第2回検討会の主な意見

令和5年9月5日

国土交通省 四国地方整備局 高知河川国道事務所
高知県 土木部 港湾・海岸課

(1) 海岸保全の目標(段階的な防護水準の設定)

土佐湾沿岸(高知県内)の地殻変動の状況

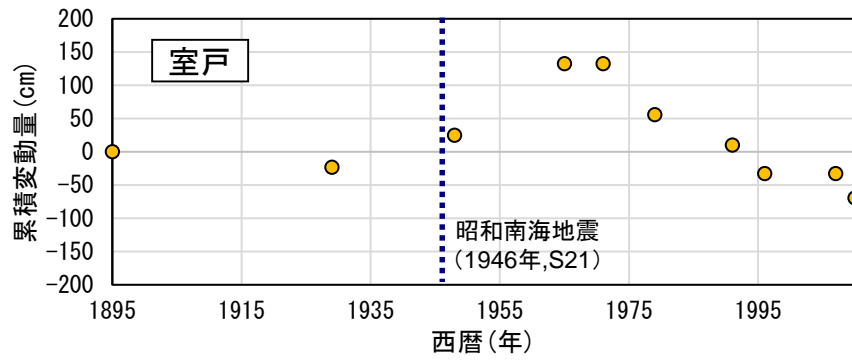
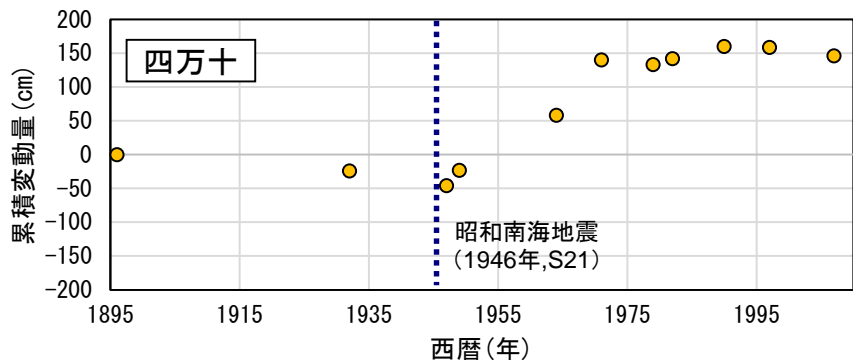
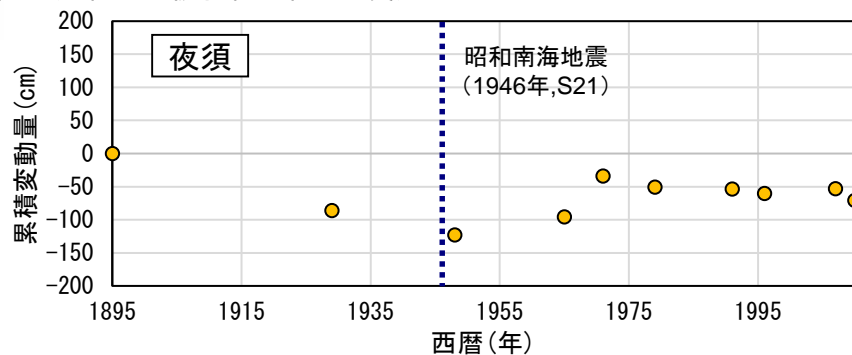
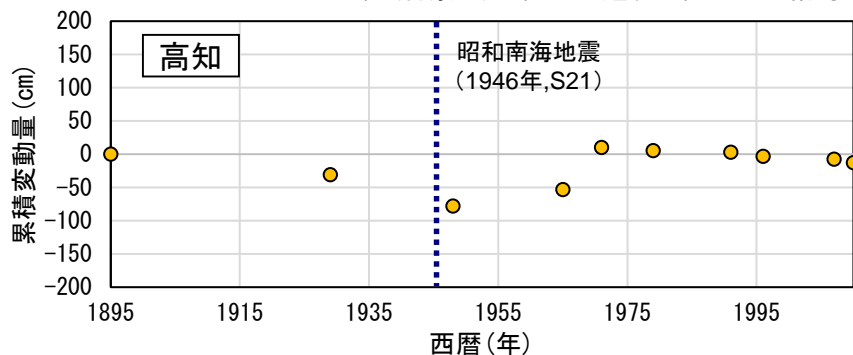
主な意見	対応(案)	参照
①	<p>地殻変動について、南海トラフ地震に向かって沈降しているところをどう取り扱うのか。地殻変動が沿岸全体の話ではないとすれば、沈下する所は、計画ではなく設計の段階で今の地殻変動のトレンド等を考慮し、あらかじめ沈降分を見込んで天端高を決めるといった対応も考えられる。地殻変動を計画へ反映するという方針の意図について、考えを教えてください。</p>	<ul style="list-style-type: none"> ・土佐湾沿岸の地殻変動については、南海トラフ地震に伴って周期的な隆起・沈降を繰り返しており、地震時に急激な変化が発生するものの、その後中央部は徐々に元の地盤に戻る傾向にあることが確認されているが、土佐湾東側の室戸岬周辺では周期的な変動の最中にある可能性があり変動量も大きいとため、留意する必要がある。 	<p>資料-2 P4~5</p>
②	<p>地殻変動についても、予測値が計算方法によってばらつきがあるため、不確実性が高いということを記載しておいた方がよい。また、地殻変動については、高潮だけではなく、津波に対するの考慮も必要である。加えて、液状化の影響も大きく、場合によっては1m前後まで沈下が生じるとも言われており、このような記述を追加した方がよい。</p>	<ul style="list-style-type: none"> ・これまでの地震・津波対策に関する計画・設計時点では、地殻変動(南海トラフ地震時の広域地殻沈降)、液状化沈降等を構造物の設計へ反映している。 	
③	<p>地殻変動は海面水位よりも過去の観測値があり、正確に把握できると思う。海面水位の方がむしろ難しい。そのようなニュアンスが分かるように書くとよい。</p>	<ul style="list-style-type: none"> ・今後は、新たな構造物の整備や更新時点において、地殻変動の不確実性(発生時期、将来予測データ等)も踏まえつつ、その時点での知見や蓄積された地盤高データに留意し、設計を行っていく。

- ・土佐湾沿岸では、南海トラフ地震の発生状況に応じて、周期的な地殻変動を繰り返している。
- ・地殻変動の状況は場所毎に異なり、土佐湾中央部の高知周辺では地震時に沈下しその後隆起、土佐湾東側の室戸岬周辺では地震時に隆起しその後沈降する傾向にある。
- ・中央部は徐々に元の地盤に戻る傾向にあることが確認されている。
- ・室戸岬周辺では周期的な変動の最中にある可能性があり、変動量も大きいいため、留意する必要がある。
